リコール届出一覧表

リコール届出日：平成30年 2月28日

リコール届出番号	外-2605	リコール開始日	平成30年 3月 1日
届出者の氏名又は名称	ジャガー・ランドローバー・ジャパン株式会社 代表取締役 ハンソン・マグナス・ユタカ	製作国：英国 製作者名：ジャガー・ランドローバー・リミテッド 問い合わせ先： ジャガーお客様相談室 0120-922-772	
不具合の部位（部品名）	燃料装置（燃料フィルター）		
基準不適合状態にあると認める構造、装置又は性能の状況及びその原因	燃料装置において、燃料フィルターの振動に対する評価が不十分なため、燃料ホース接続部がエンジン振動等により磨耗することがある。そのため、そのままの状態で使用を続けると、当該接続部の磨耗が進展し、燃料ホースが外れて燃料が漏れ、燃料供給ができず、最悪の場合、走行中にエンジンが停止し、再始動できなくなるおそれがある。		
改善措置の内容	全車両、燃料フィルターと燃料ホース接続部に対策品（スプリングクリップ）を取り付ける。		
不具合件数	0 件	事故の有無	無し
発見の動機	本国メーカーからの情報による。		
自動車使用者及び自動車分解整備事業者に周知させるための措置	<ul style="list-style-type: none"> ・使用者：電話又はダイレクトメールで通知する。 ・自動車分解整備事業者：日整連発行の機関誌へ掲載する。 ・改善実施済車には、運転席側ドアロックストライカー付近に外-2605のステッカーを貼付する。

改善箇所説明図

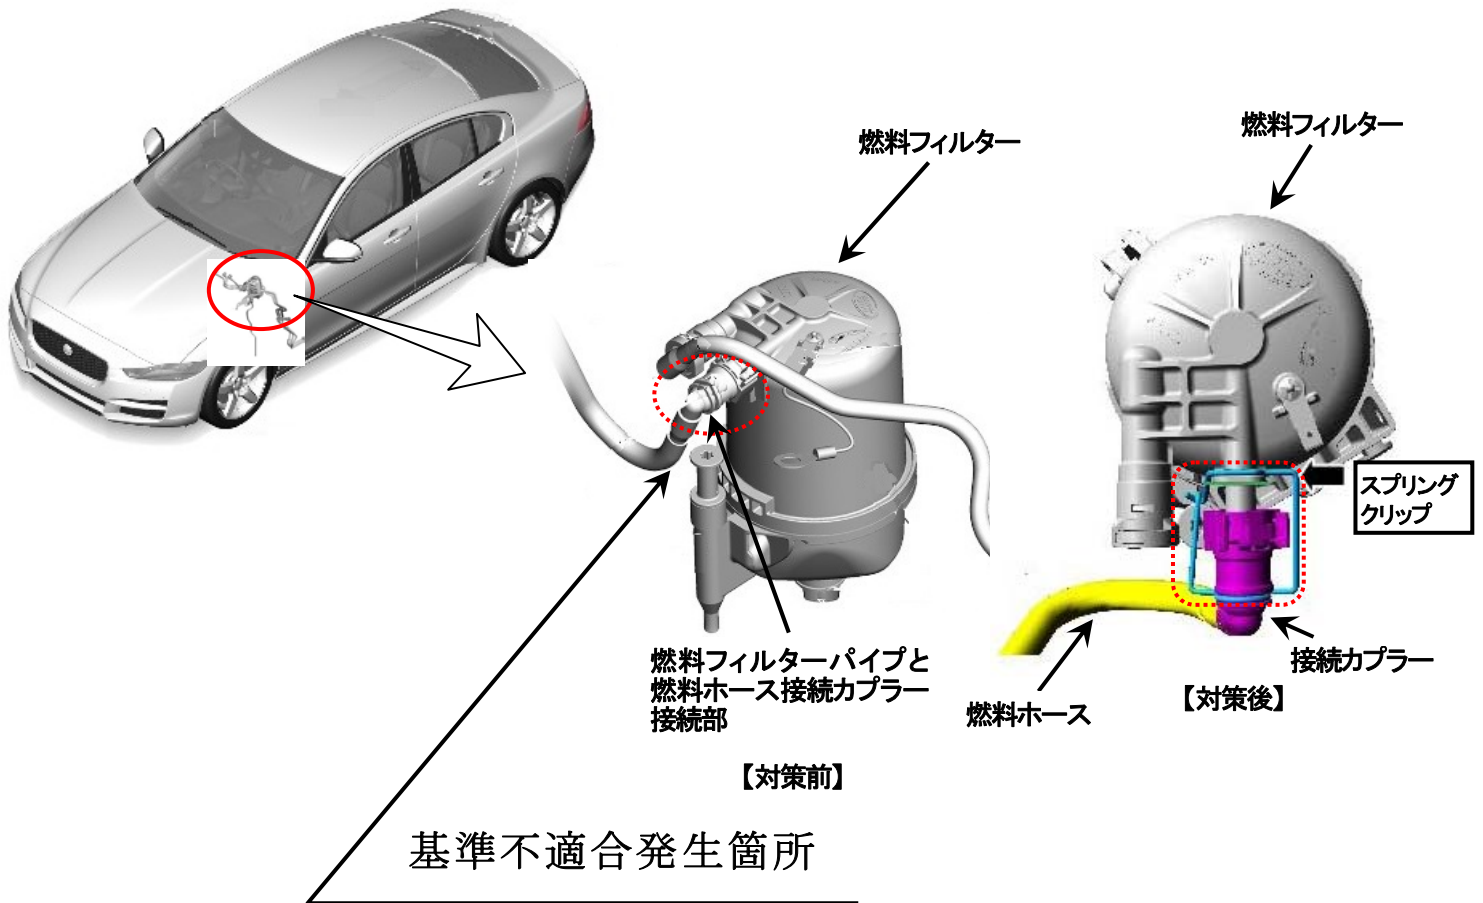
燃料装置において、燃料フィルターの振動に対する評価が不十分なため、燃料ホース接続部がエンジン振動等により磨耗することがある。そのため、そのままの状態で使用を続けると、当該接続部の磨耗が進展し、燃料ホースが外れて燃料が漏れ、燃料供給ができず、最悪の場合、走行中にエンジンが停止し、再始動できなくなるおそれがある。

全車両、燃料フィルターと燃料ホース接続部に対策品（スプリングクリップ）を取り付ける。

識別：対策部品「スプリングクリップ」が取り付けられていることで識別出来る。
